Saksframlegg

Saksnr.	Utvalg	Møtedato
120/20	Utval for areal, plan og miljø	02.09.2020

1. gongs handsaming - Detaljreguleringsplan for Risøy, del av gnr. 81, bnr. 1, mfl.

Figur 4: Kartutsnitt over vegsituasjon, henta frå planskilddinga kap. 5.11.

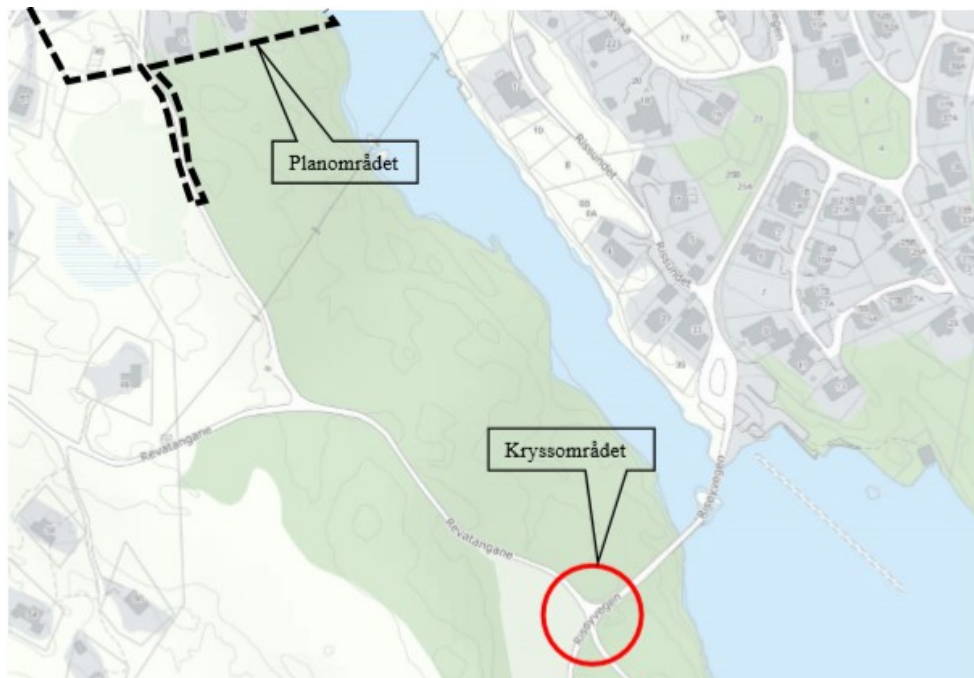
ROS-analysen avdekkja manglande sikt i kryss mellom Revatangane og Risøyvegen. Føresegna har eit rekkefølgekrav, jf. § 6.1, om at god sikt skal vera sikra før det vert gjeve igangsettingsløyve for nye tiltak innanfor planområde.
